工程名称:  
海翼·文璟院

子项名称:  
14#楼

14#楼更改图一

工程编号	W2020017
图 别	建 施
图 号	14A01
日 期	2020.05

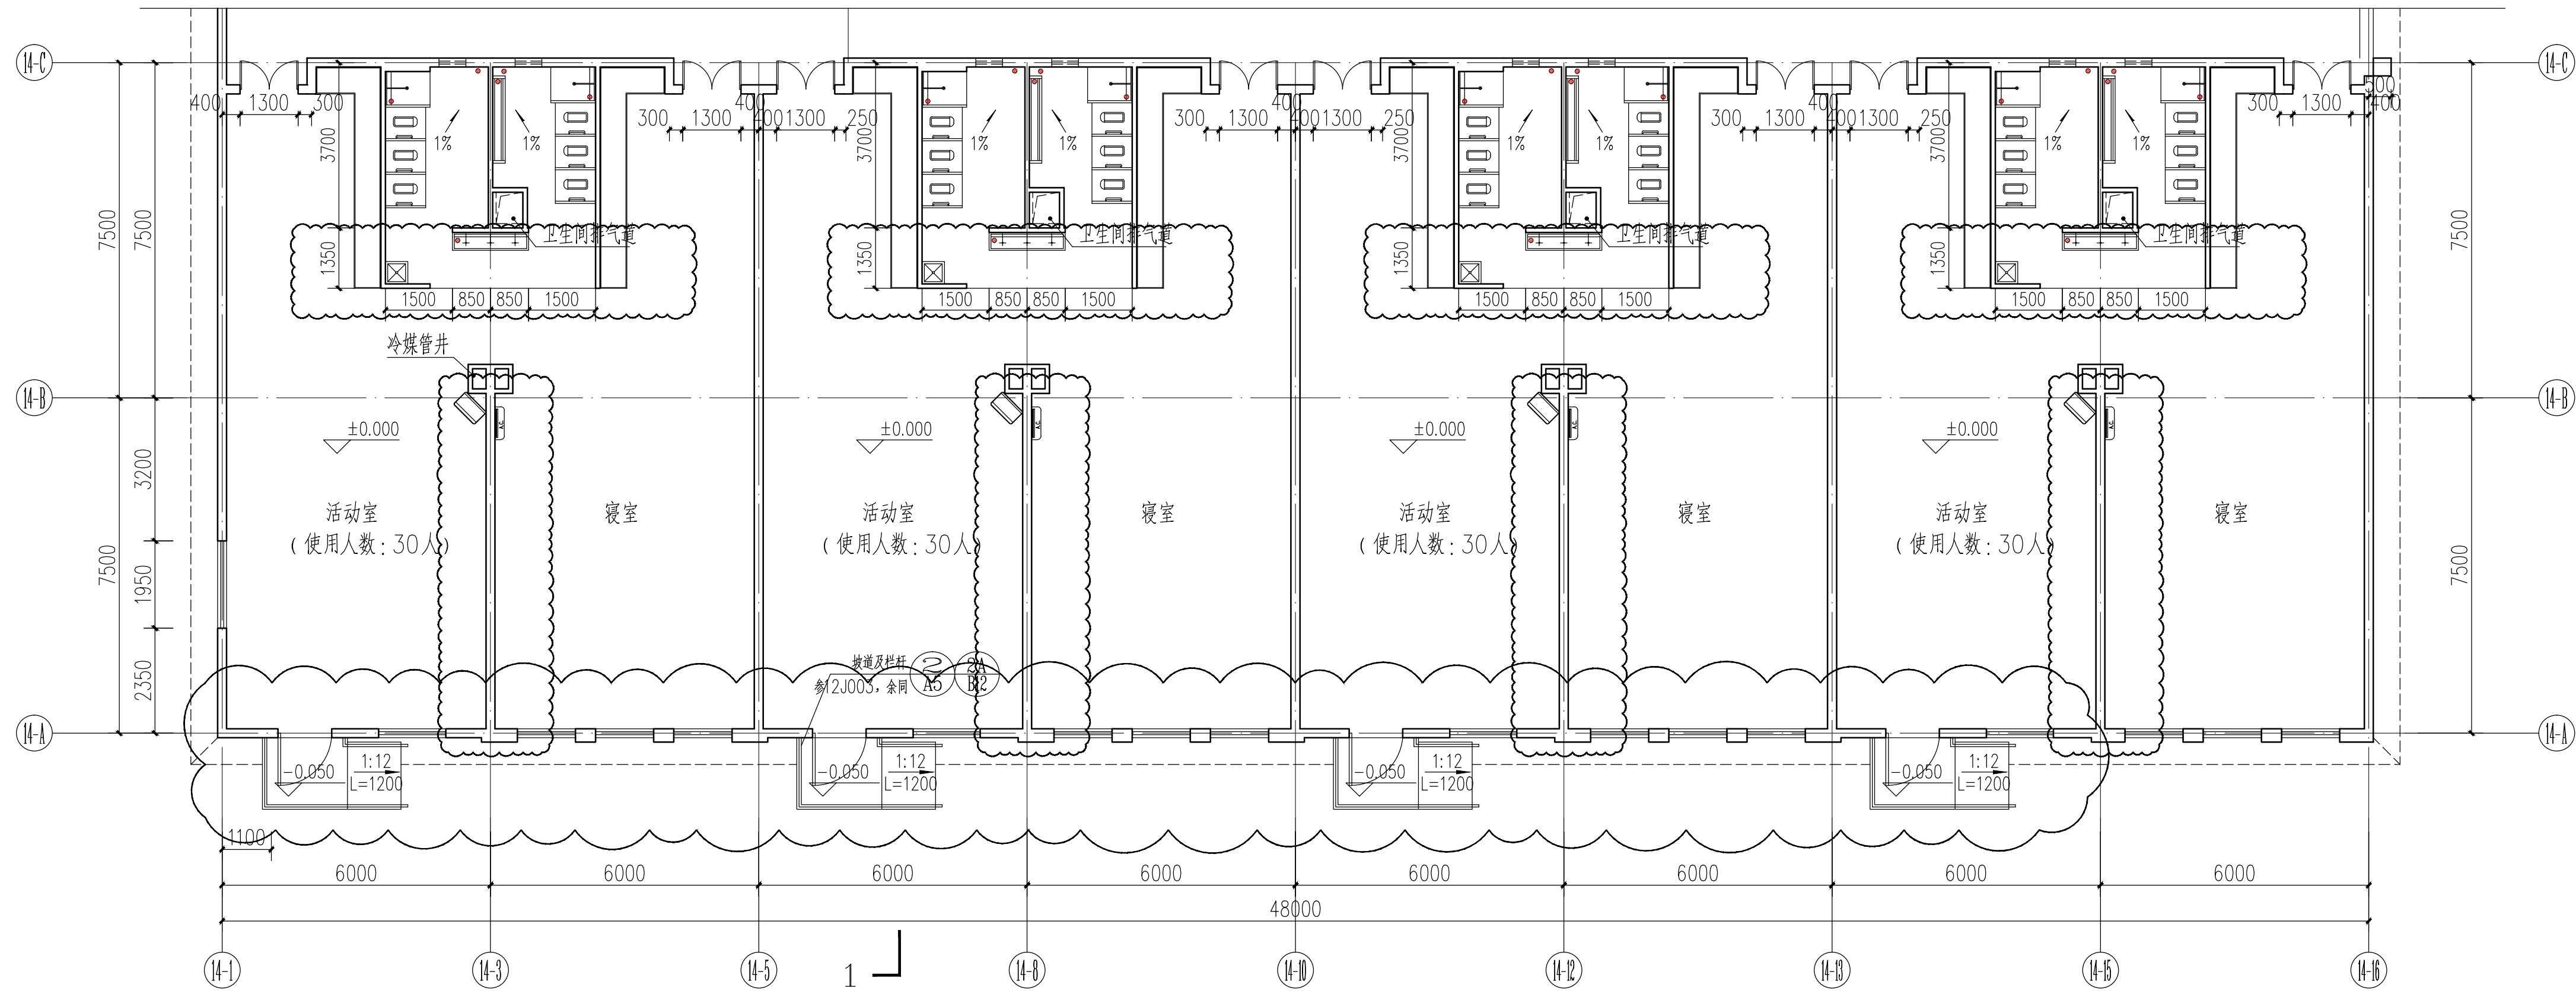
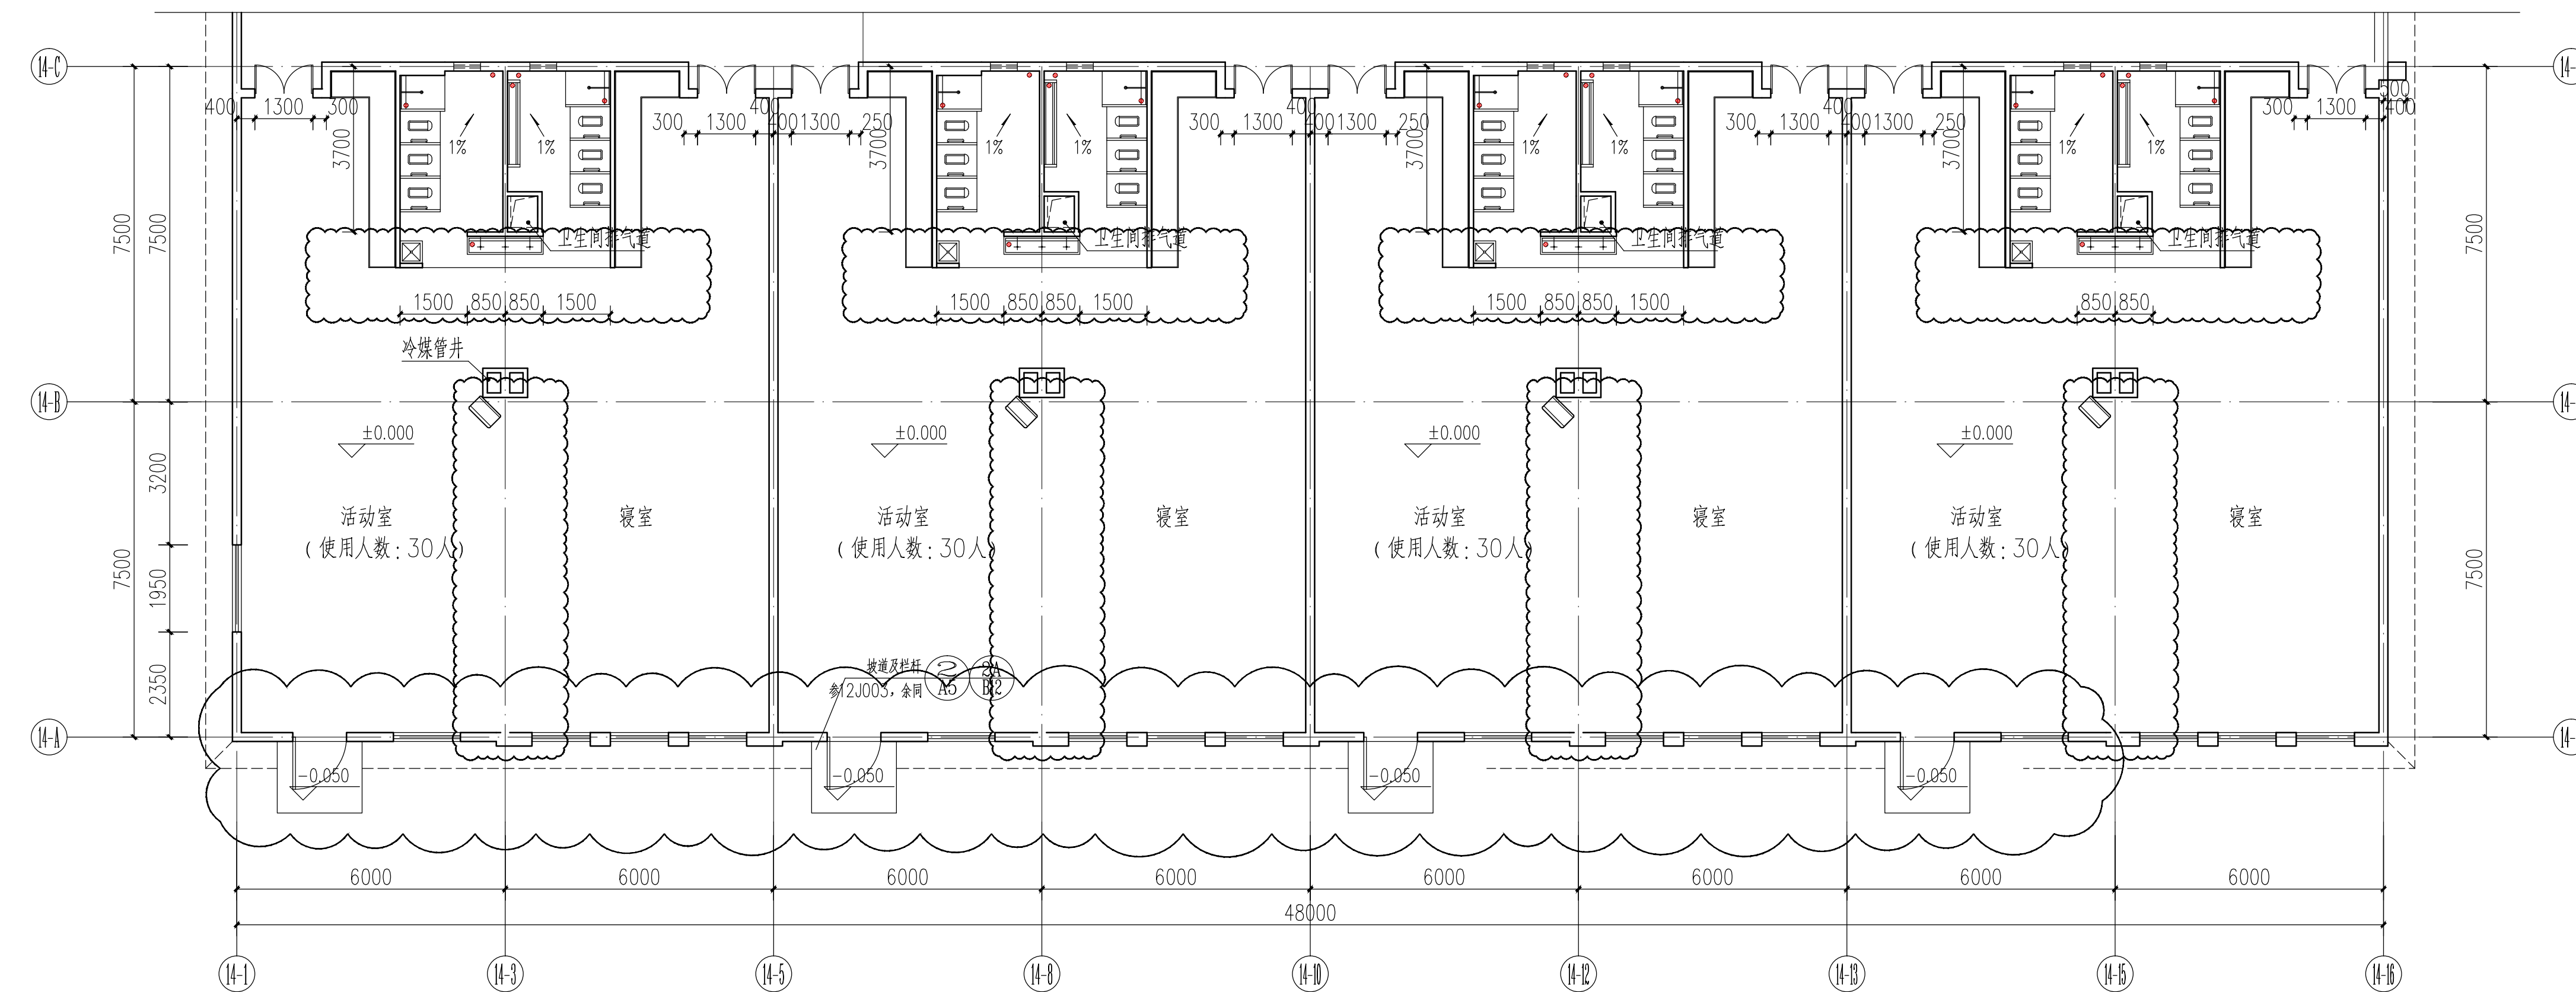
14#楼一层A~B轴交3、8、12、15轴墙体取消, 二层、三层参照调整;  
14#楼一层B~C轴交3、8、12、15轴墙体向北侧移动0.55m, 二层、三层参照调整;  
14#楼一层A轴南侧室外坡道取消
